Comune di Villa di Serio
Provincia di Bergamo

**Esame osservazioni e controdeduzioni
piano del governo del territorio adottato con delibera
di Consiglio Comunale n. 32 del 9 Dicembre 2024**

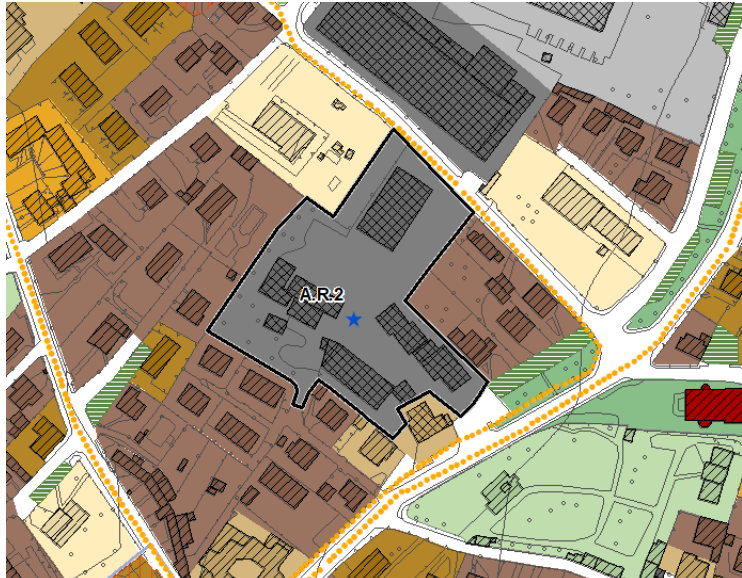
PRECISAZIONI VARIE
10	7866	10 luglio 2024	Ufficio Tecnico Comunale	ACCOGLIBILE
<p>Si chiede la correzione di alcune imprecisioni sui documenti e tavole del PGT adottato. In particolare:</p> <p>a- alcune imprecisioni di impaginazione e scrittura delle norme Pdr</p> <p>b- alcune specificazioni nell'allegato "Schede edifici in ambito collinare", si propone:</p> <p>c- rendere meglio riconoscibili in legenda di tav. 2 i riferimenti alle disposizioni del Piano delle Regole (REC) e integrare il testo della norma di riferimento</p> <p>d- alcune rettifiche in tav. Pdr3</p> <p>e- alcune rettifiche in tav. Pdr4</p> <p>f- alcune precisazioni nel Piano dei servizi</p> <p>g- modifiche grafiche di leggibilità in tav. DdP2</p>				<p>a- A= Si apportano le correzioni suggerite. Inoltre, all'art. 1 vengono apportate le correzioni e aggiunti i riferimenti alla tav 5 e all'allegato 2. Si corregge l'art. 43 comma 5 del Pdr come segue: <i>Gli interventi di cui al comma precedente in aree incluse nel perimetro dell'ambito collinare, ad eccezione degli Ambiti residenziali interni al perimetro dell'ambito della collina, sono subordinati al giudizio di globalità di cui all'art. 57.</i> Si apporta la correzione all'art. 55 denominando le schede come allegato I</p> <p>b- Si apportano le correzioni suggerite</p> <p>c- Si integra la legenda e si apportano le correzioni normative indicate</p> <p>d- Si apportano le modifiche evidenziate</p>

e- Si apportano le modifiche evidenziate f- Si inserisce l'area delle serre di vivaio nella scheda A03 e si adegua la descrizione g- Si apportano le correzioni proposte
PROPOSTA CONTRODEDUZIONE:		CONTRODEDUZIONE
<input checked="" type="checkbox"/> ACCOLTA <input type="checkbox"/> PARZIALMENTE ACCOLTA <input type="checkbox"/> NON ACCOLTA	N. VOTI CONTRARI, N. VOTI ASTENUTO N.12 VOTI FAVOREVOLI
